Consiglio Superiore dei Lavori Pubblici

Adunanza del 21 maggio 2024

Protocollo N° 28/2024

OGGETTO: Affare n.28/2024. “Adeguamento Tecnico Funzionale al Piano Regolatore del Porto di Gioia Tauro” -Realizzazione banchina Ro-Ro lungo la banchina lato nord.

Pianta del dente di attracco

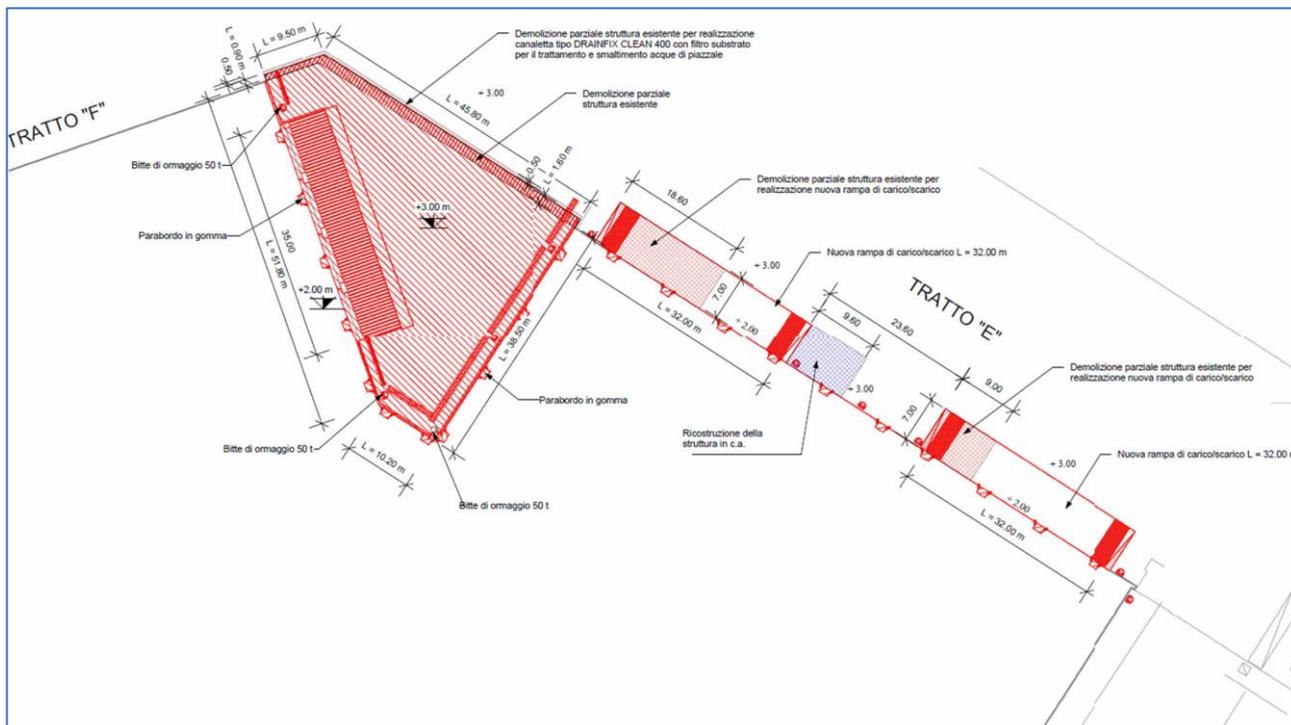
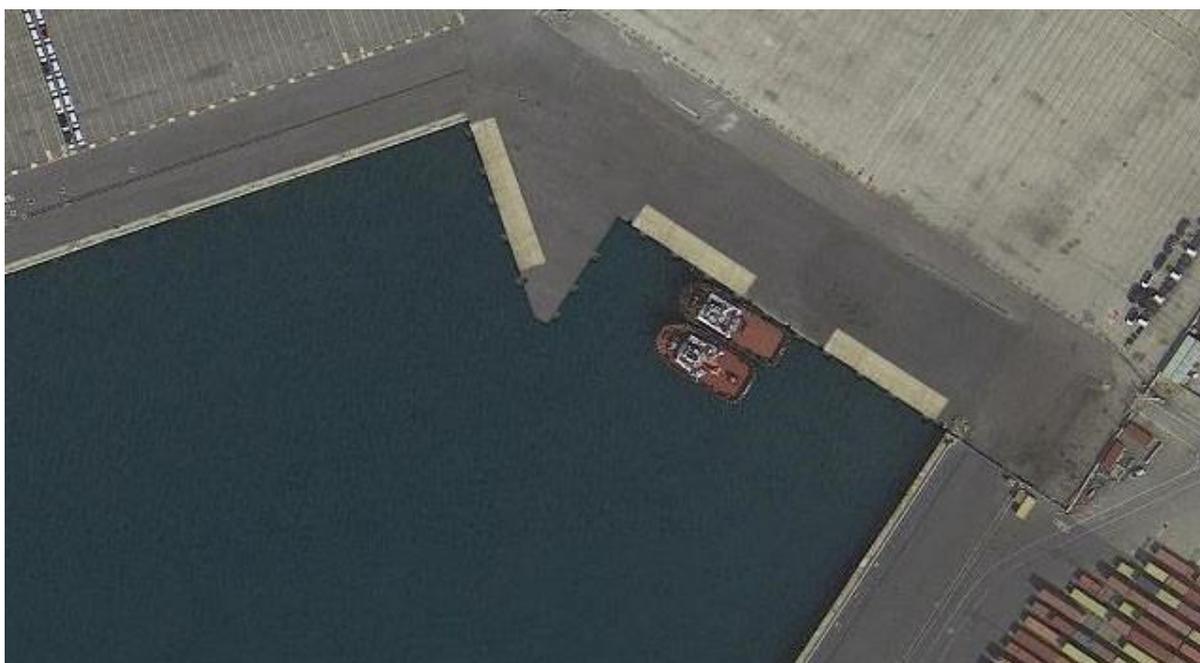
La proposta di ATF non altera l'assetto viabilistico locale. Si segnala, tuttavia, che, la disposizione planimetrica e la larghezza della rampa prevista sul nuovo dente e la presenza ravvicinata dell'angolo tra il dente stesso ed il tratto di banchina "E" (peraltro in prossimità della rampa adiacente), possano determinare criticità al deflusso degli automezzi previsti. Si ritiene quindi che debbano essere adottati provvedimenti di carattere non strutturale che garantiscano la sicurezza del transito.

- che la proposta, trasmessa dall'Autorità di Sistema Portuale dei Mari Tirreno Meridionale e Ionio con nota n. 6364 del 11.4.2024, avente ad oggetto "*Adeguamento Tecnico Funzionale al Piano Regolatore del Porto di Gioia Tauro*" -Realizzazione banchina Ro-Ro lungo la banchina lato nord, rientri tra le fattispecie di adeguamento tecnico-funzionale previste dalle norme vigenti;
- che, al fine di perfezionare la presente procedura di adeguamento tecnico-funzionale, l'Autorità di Sistema Portuale dovrà tener conto della prescrizione riportata nei precedenti "considerato".
